*INFRASTRUTTURE FERROVIARIE STRATEGICHE DEFINITE DALLA L. 443/01
PROGETTO PRELIMINARE NODO DI FALCONARA E COLLEGAMENTO
ORTE-FALCONARA CON LINEA ADRIATICA*

DOCUMENTO INTEGRATIVO ALLO STUDIO DI IMPATTO AMBIENTALE

INTEGRAZIONI
 RICHIESTE DALLA COMMISSIONE SPECIALE
 DI VALUTAZIONE DI IMPATTO AMBIENTALE
 CON PROTOCOLLO OSV/2004/4981

Foglio 3
 Tav. 1,2

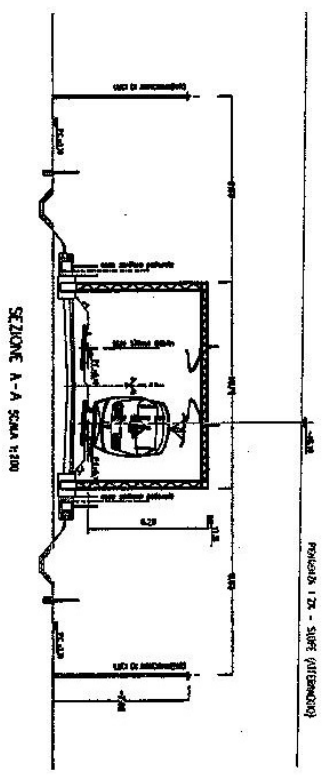
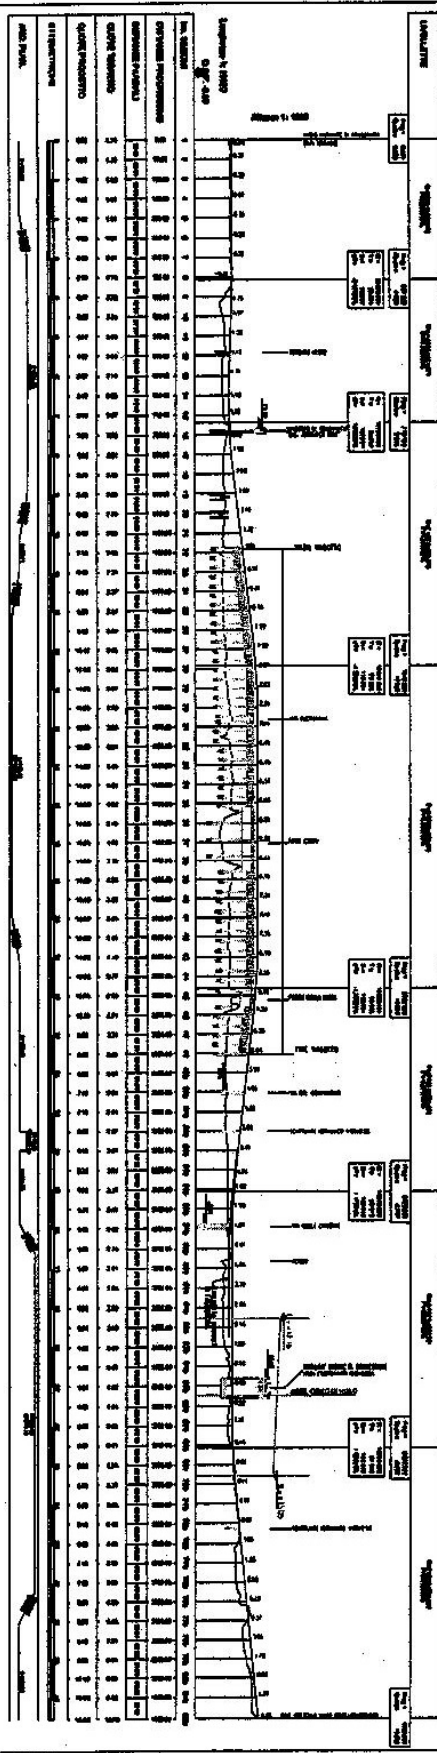
Esplicitare la compatibilità dell'opera con il regime di vincolo determinato dai coni di volo e dall'"ambito di rispetto" dell'aeroporto.

3) Esplicitare la compatibilità dell'opera con il regime di vincolo determinato dai coni di volo e dall'"ambito di rispetto" dell'aeroporto.

Anche da un punto di vista altimetrico le due soluzioni di tracciato si attestano al di sotto dei limiti imposti dal Cono di volo, sia per il ramo di connessione alla bretella Orte-Falconara, che per il ramo che si reinnesta sulla linea adriatica (v. tavv. 1.2 e 2.2).
